平成16年4月15日
長野県協同電算

「住友電工殿の質問への回答と意見への反論」

住友電工殿から、前回弊社が提出した寄書に対する質問と意見が記載された寄書(SMS-10-SEI-01)が提出されたので、質問に回答し、また意見に反論する。はじめに弊社が提出した「マルチゲージの伝送損失は予想外に大きい」という寄書に対する住友電工殿の質問に回答し、意見に反論する。

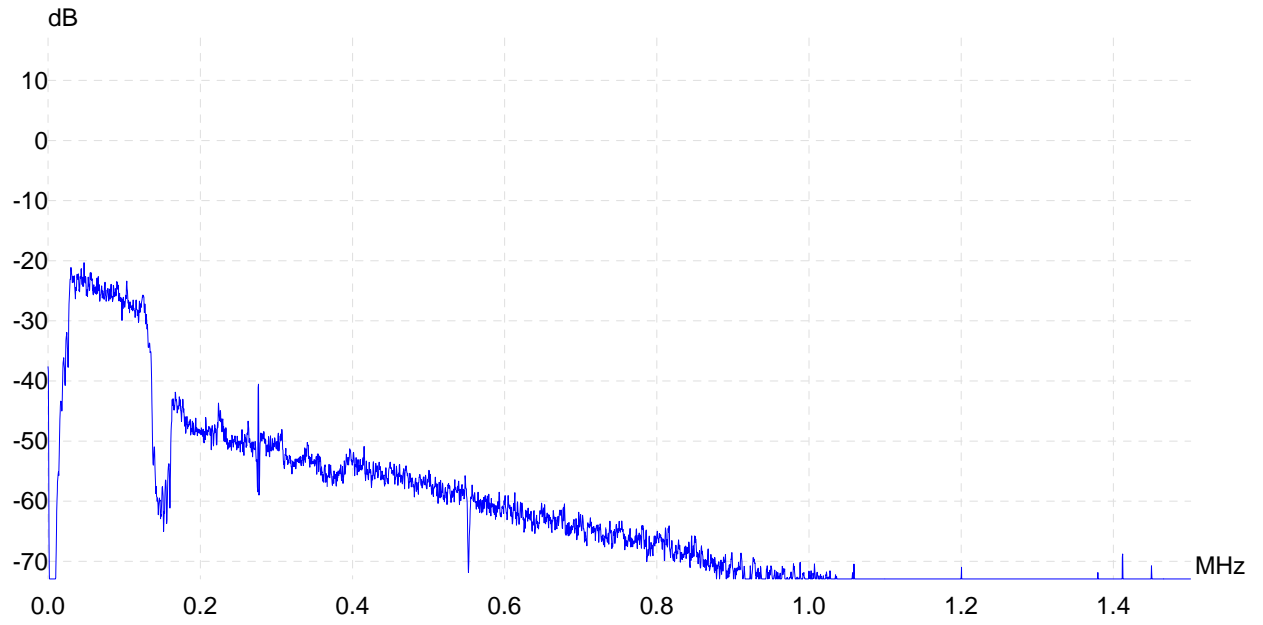
意見： マルチゲージと長ユニゲージとでの速度低下量を見る限りでは、どちらの干渉が大きいかわからない。

反論： その通りである。マルチゲージのループ抵抗値が長ユニゲージよりも少なく、他方、線路長が長ユニゲージよりも1.0 km長い為、問題が複雑化している。時間をかけて検証し、論理化する作業が必要である。そしてそれまでの間、EUの収容を見送るべきである。しかし、従来 of 貴社の主張は、時間をかけた地道な確認作業を後回しにしてEUの収容を容認せよというものであると認識しているが、これも弊社の誤認か？

AnnexA OL 0.4mm 2.5km PSD

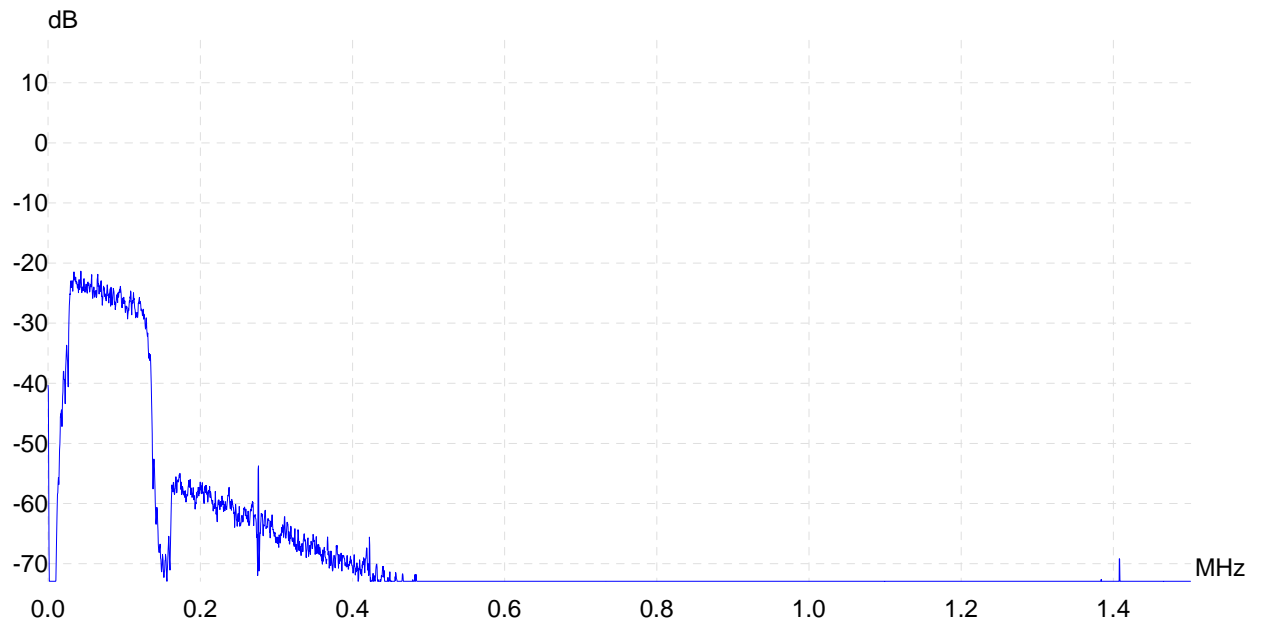
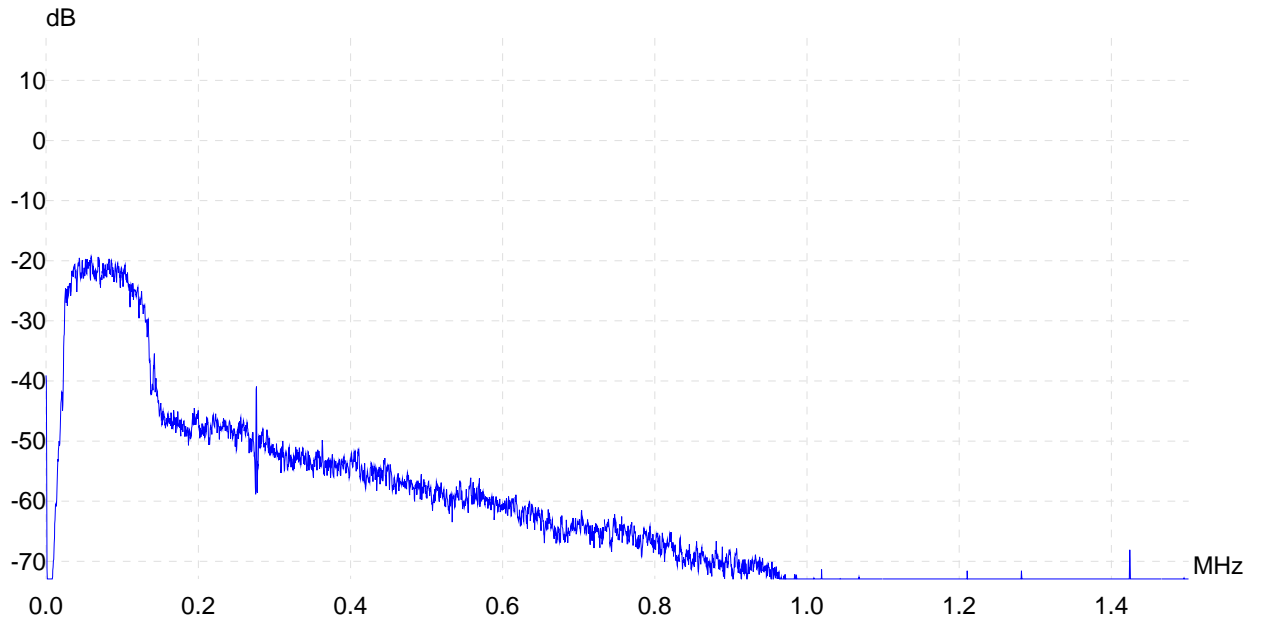
意見： 実験で使用したOLのPSDをあきらかにせよ。

反論： 別紙に記載する。
